**ASENTAMIENTO HUMANO DE HECHO Y COSOLIDADO DE INTERÉS SOCIAL
DENOMINADO: PALMERAS I ETAPA**

**INFORME TÉCNICO EN RESPUESTA A LAS OBSERVACIONES PLANTEADAS POR EL CONCEJO
METROPOLITANO EN PRIMER DEBATE**

REFERENCIA: Oficio Nro. GADDMQ-DC-RPL-2021-0077-O

Gráfico Nro. 01

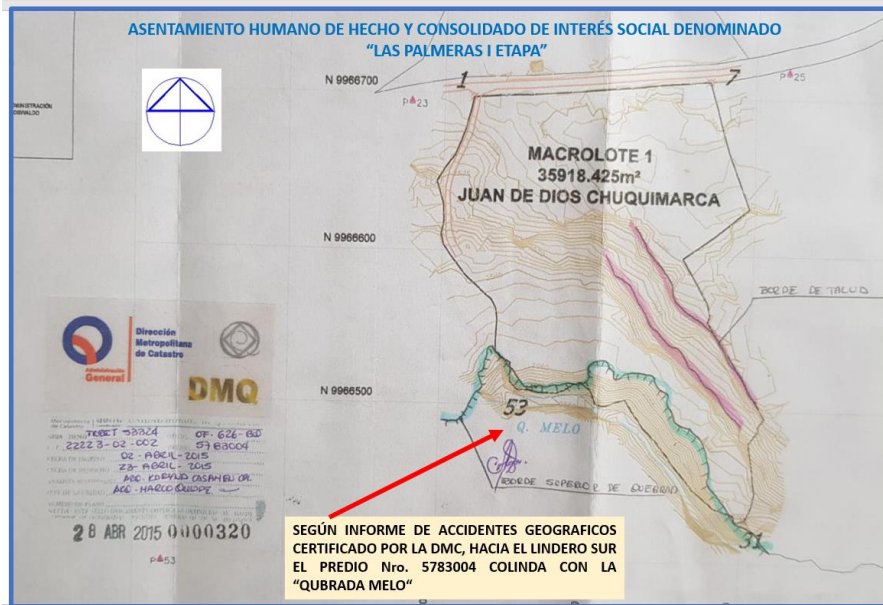
"d) De acuerdo a las escrituras anexas al expediente, el lindero sur corresponde es el Río Pita, por lo que otra vez es necesario se certifique si es quebrada o cuerpo de agua."

En una de las escrituras otorgada en el 11 de octubre de 1991, se describe al lindero sur colindante con el Río Pita; sin embargo en la escritura madre del 14 de septiembre de 1964, en el lindero Sur, establece que: "(...) Al Sur: con la quebrada honda que separa terrenos de Pedro Alquina y Clemente Chuquimarca (...)"; la Unidad Especial Regula tu Barrio, solicitó a la Dirección Metropolitana de Catastro, el Informe de Accidentes Geográficos, el cual se determinó 3 tipos de accidentes geográficos para el AHHYC "Palmeras I Etapa", pudiendo establecer que al sur de los dos predios existe la "Quebrada denominada Melo". Según los siguientes gráficos:
